Nota behandeling zienswijzen

Realiseren woningen in een winkelpand op de verdiepingen en daarbij handelen met gevolgen voor beschermde monumenten en in strijd met ruimtelijke ordening Z2023-00000050

Notitie geluid transformatie winkel tot appartementen Nieuwstraat 2 te Hengelo, (reactie op zienswijze)

van: dhr. J. Voortman, Voortman Ingenieurs
Aan: dhr. F. Grave, Bouwkundig Adviesburo Grave
betreft: reactie op zienswijze café De Appel te Hengelo
kenmerk: 22.1779 - 1922

Toetsing richtafstanden

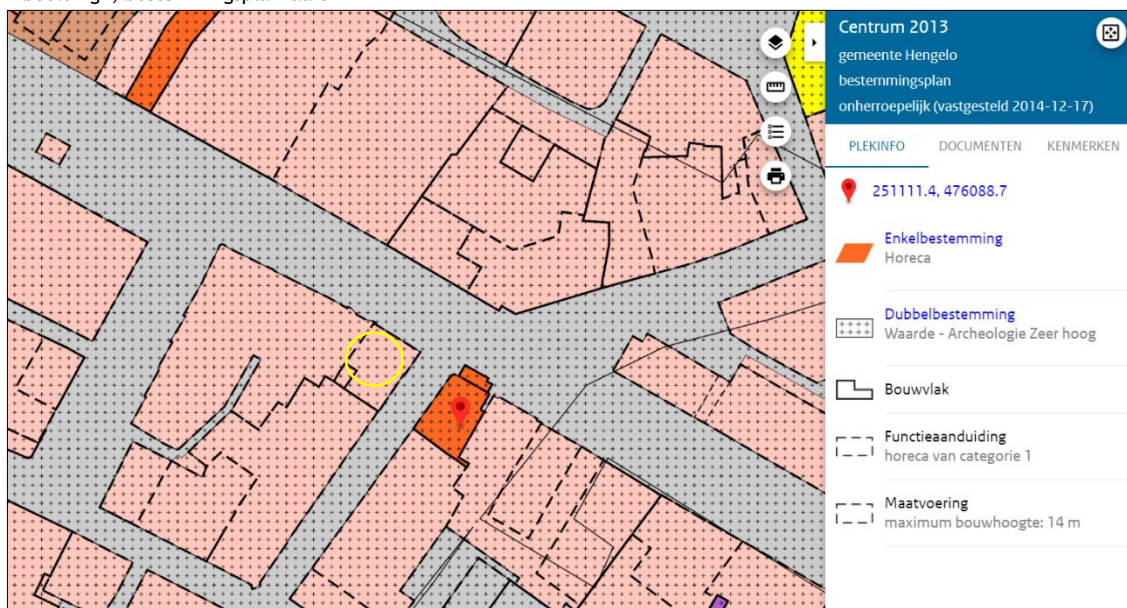
In de ruimtelijke onderbouwing staat geschreven dat het plangebied in een stedelijk centrum ligt. Dat is juist. De Appel constateert dat wordt uitgegaan van een richtafstand van 10 meter bij het omgevingstype 'gemengd gebied'. Vervolgens wordt die afstand één afstandsstap verlaagd naar 0. Dat lijkt onjuist, omdat bij de richtafstand van 10 meter voor een gemengd gebied al rekening is gehouden met vermenging van functies en die afstand niet nog eens vanwege functiemenging kan worden verkleind, in dit geval naar 0 meter. Dat komt immers neer op twee keer verkleinen en dat is in strijd met de bedoeling van de VNG-brochure.

Op basis van het bestemmingsplan geldt voor deze horecabestemming milieucategorie 1 (lichte horeca), hetgeen in gemengd gebied resulteert in een richtafstand voor geluid van 0 meter. In deze situatie reikt de richtafstand niet tot aan gevoelige bestemmingen.

De richtafstand bedraagt dus 0 m en geen 10 meter omdat er geen sprake is van milieucategorie 2 voor café De Appel.

doorsnede gebouw, terras en zichtlijnen

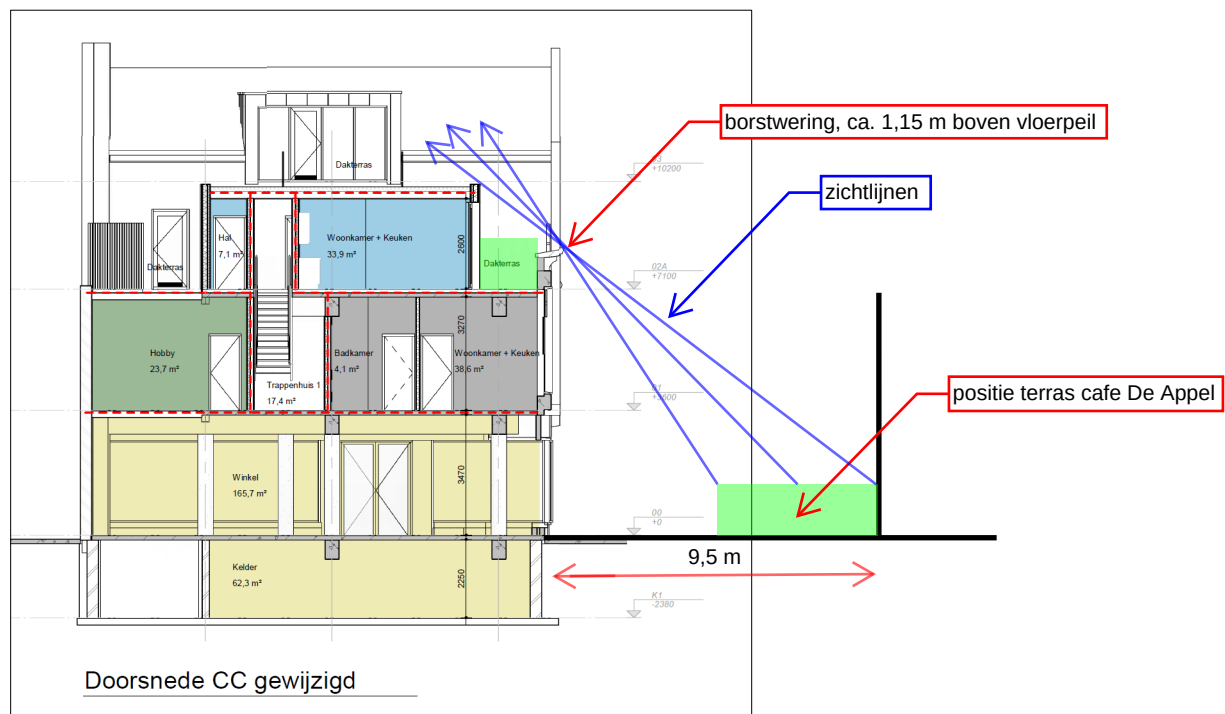
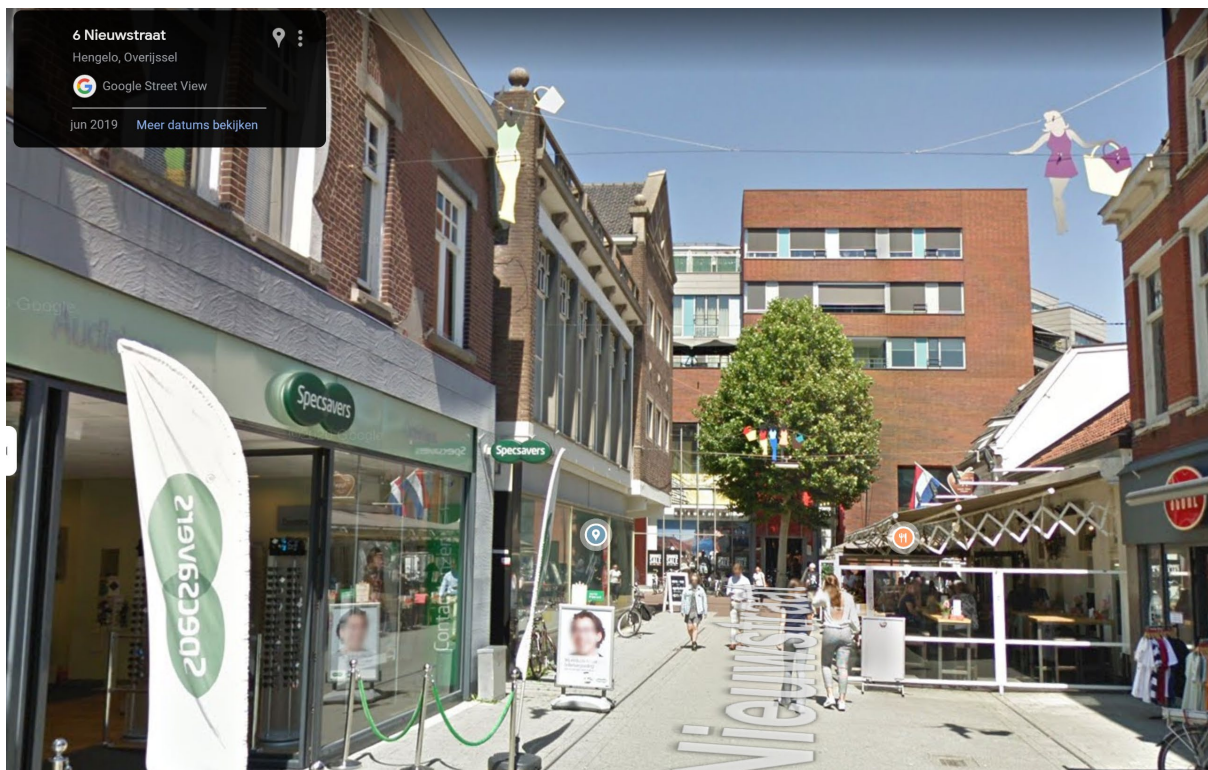
Uit het akoestisch onderzoek volgt niet hoe de afscherming van het dakterras tegen geluid vanwege De Appel is. Geluidoverlast lijkt beter gewaarborgd wanneer een dicht scherm wordt toegepast.

Het dakterras van appartement 5 heeft een gesloten borstwering van ca. 1,15 m hoog, waardoor stemgeluid van het op de begane grond gelegen terras van café De Appel wordt afgeschermd.

In bijlage 2 is een doorsnede van het gebouw en het terras (spreek- en oorhoogte worstcase aangehouden op 1,5 m boven vloerpeil) met zichtlijnen weergegeven. Omdat de zichtlijnen boven de gebruikers van het dakterras uitkomen en de achterliggende gevel op meer dan 2,5 m hoogte raakt is op basis van de NPR 5272 de afschermende werking van de borstwering bepaald op 7 dB(A).

Zowel het dakterras als de daarachter gelegen gevel van appartement 5 worden door de gesloten aanwezige borstwering 7 dB(A) meer afgeschermd van het stemgeluid afkomstig van café De Appel dan de maatgevende appartementen op de 1^e verdieping.

- De zichtlijn vanaf het terras van café De Appel op de gevel van appartement 5 is groter dan 2,5 m.
- Door het ontbreken van een bovenliggend balkon is er in feite een volledig absorberend plafond aanwezig. De gevelstructuurcorrectie ΔL_{fs} bedraagt derhalve 7 dB en is substantieel te noemen.
